TECHNICAL BULLETIN – MODIFICATION – WIJZIGING

PLANCHA/2CR-N (**GGP15.6C**) -> A PARTIR DE / VANAF / SINCE : **06/2014** -> Sn : 199

PLANCHA/3CR-N (**GGP15.8C**) -> A PARTIR DE / VANAF / SINCE : **06/2014** -> Sn : 193

SUJET / ONDERWERP / SUBJECT

ANCIENNE VERSION / OUDE VERSIE / OLD VERSION

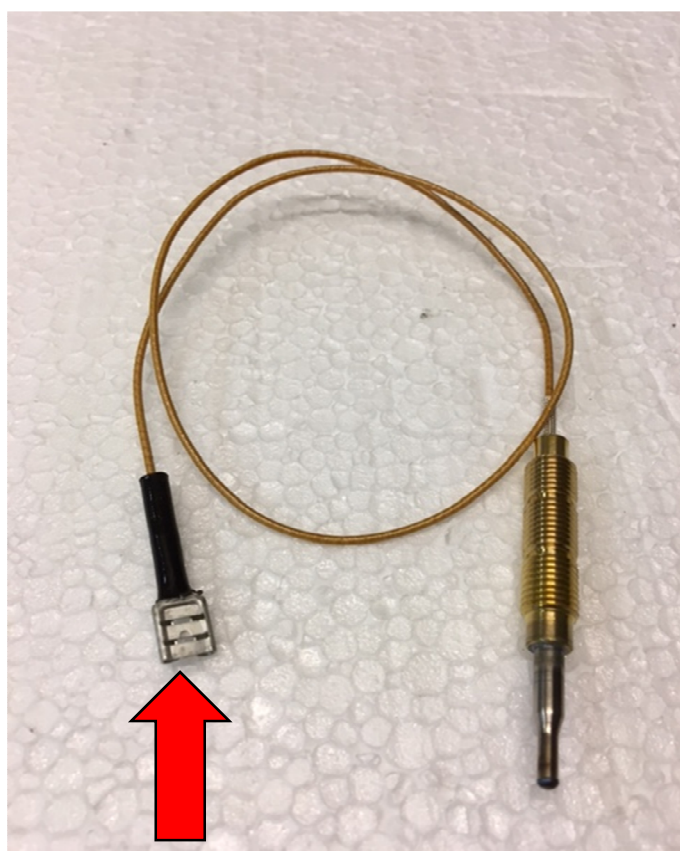
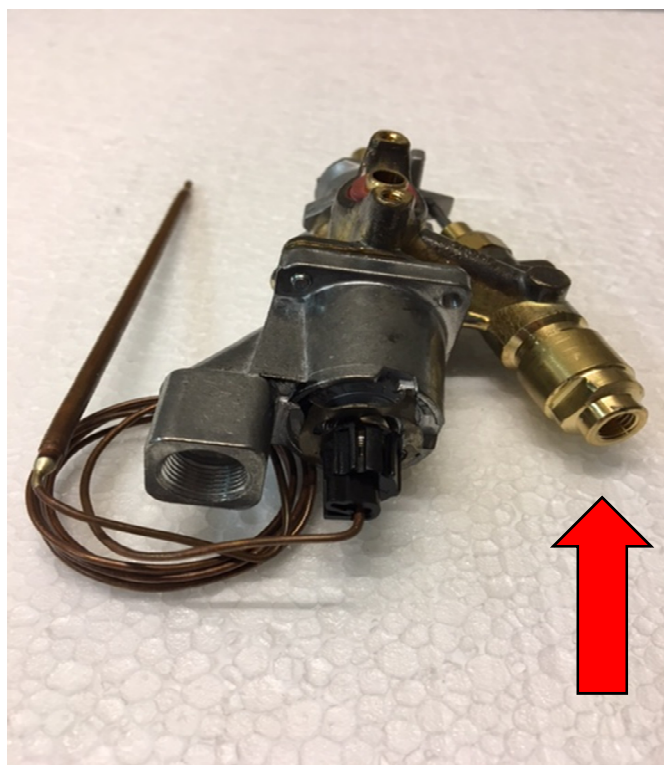
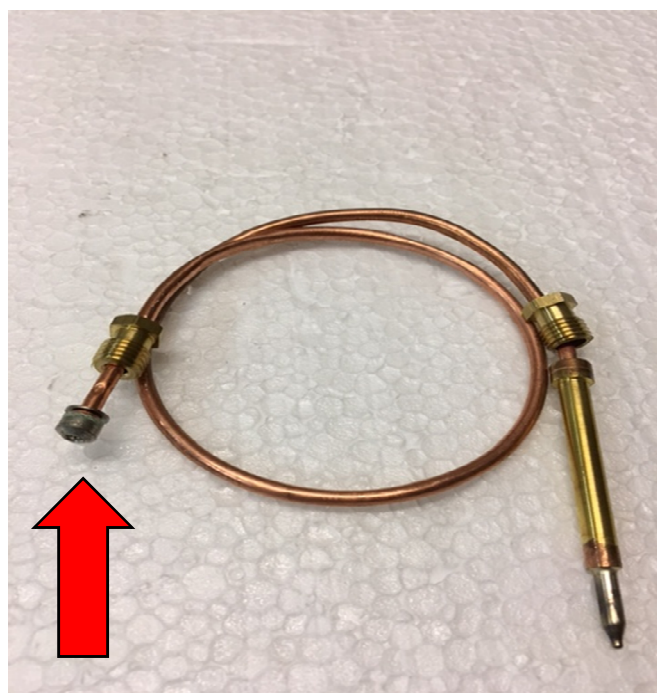
Thermostatic gas valve and thermocouple have been modified.

The version with connection type « Faston » are replaced by version with thread.
